Til: COWI as
v/ Kristian Dalen
Kopi til:
Dato: 2019-02-12
Rev.nr. / Rev.dato: 02 / 2019-05-07
Dokumentnr.: 20180949-01-TN
Prosjekt: Vannforsyning Gjøvik-Biri, beredskapsledning
Prosjektleder: Roger Olsson
Utarbeidet av: Roger Olsson, Carl Fredrik Forsberg
Kontrollert av: Carl Fredrik Forsberg

Vurderinger rundt sjøledning

Figur 6 Plan og profil VA (mottatt av COWI 23/11/2018)

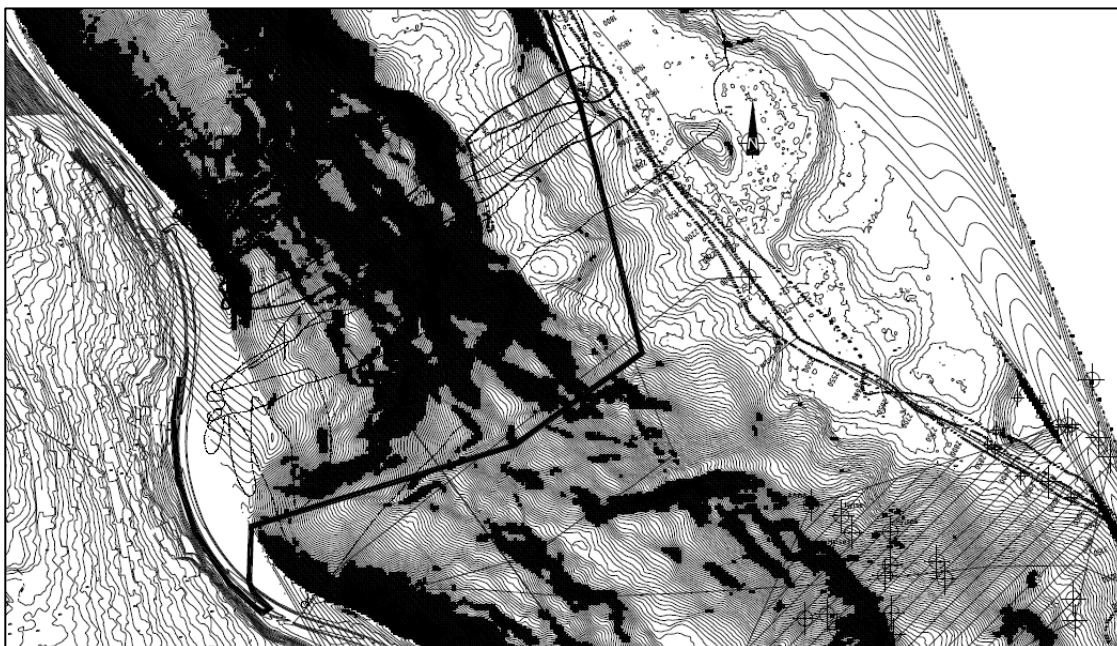
NGI mottok en VA plan over planlagt trasé hvor et utklipp vises i figur 6. Rørtraséen følger først innsiden av Rv 4 for så å bores inn under Rv 4 i et område hvor det er en betongundergang. Deretter skal ledningen følge sjøkanten ca. 10 m ut, for lenger frem å vike av ned i søkket, som man kan se i figur 3-5, og videre ned på sjøbunn.

Under sjøbunnsedimentene må det forventes en svært hard bunnmorene, som er vanlig i området.

Figur 7 Anbefalt rørtrase av geolog engasjert av Eidsiva Energi (kart fra Gjøvik kommune i e-post datert 04/12/2018)

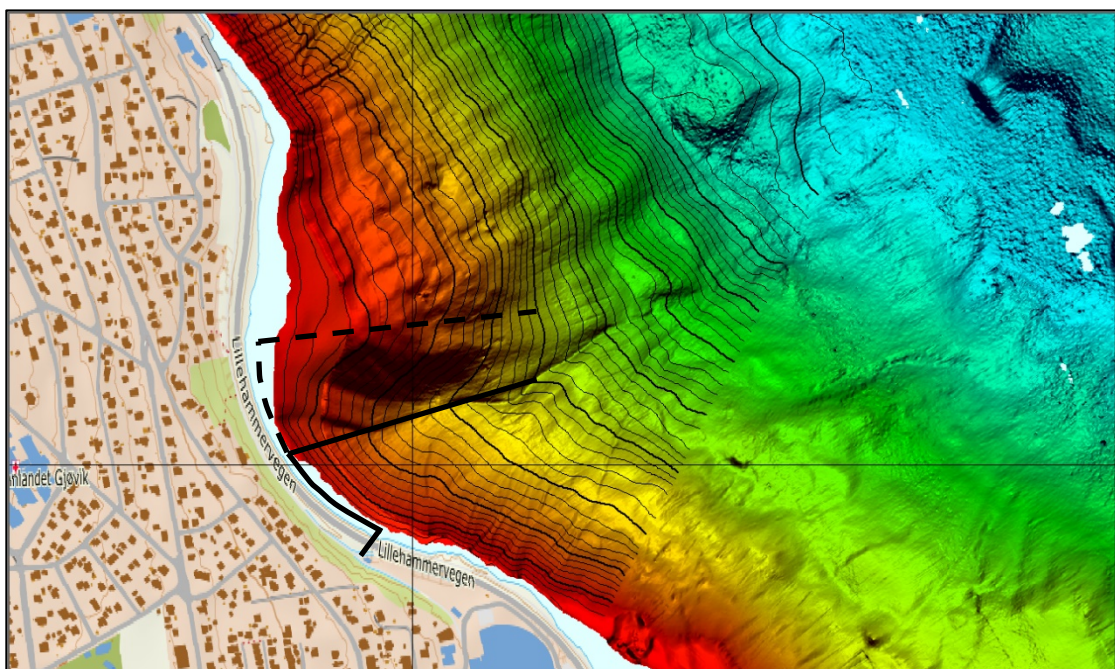
Vedrørende rørtrase fra sjøkanten og utover har Eidsiva Energi engasjert en geolog som anbefalte en rørtrasé som vist i figur 7. Denne traséen er basert på at ledningen skal legges der hvor helningen på sjøbunn er så slak som mulig. Den samme traséen er vist i figur 8.

Figur 8 Heltrukken linje viser anbefalt rørtrase av geolog engasjert av Eidsiva Energi. Stiplet linje viser anbefalt rørtrase av NGI.

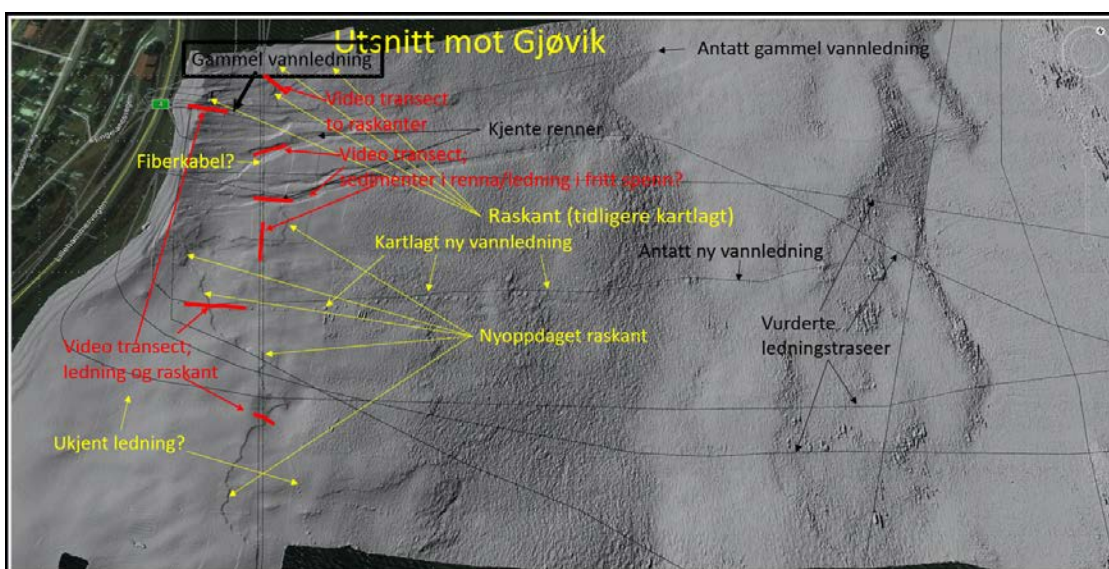
Ved ROS-møtet anbefalte NGI en trasé som går noe mer mot nord, vist i figur 8. NGI er ikke sikker på om traséen i søkket går i et stabilt område, og det ble derfor anbefalt en trasé slik den som er stiplet i figur 8.

Figur 9 Sjøbunnkart fra Installit AS som viser en nyere raskant ved Englandsodden (kart fra Gjøvik kommune i e-post datert 04/12/2018)

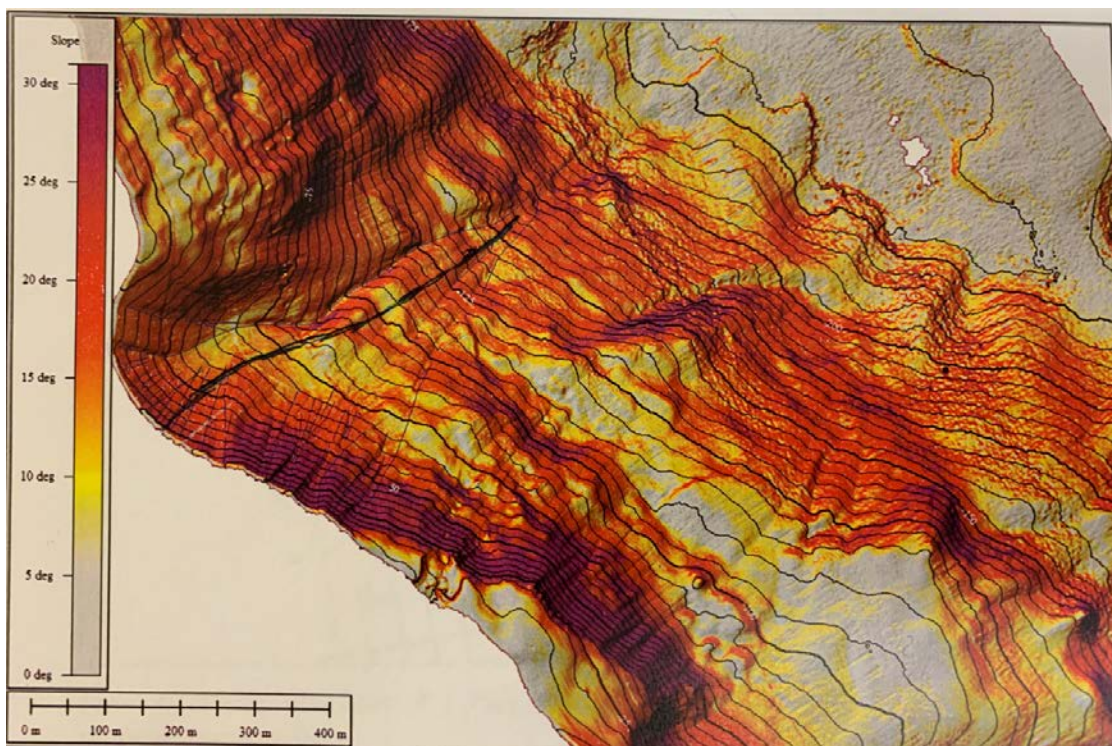
I møtet ble NGI informert at det har inntruffet utglidninger i området for NGIs anbefalte trasé, se figur 9. Dette skjedde etter 2010.
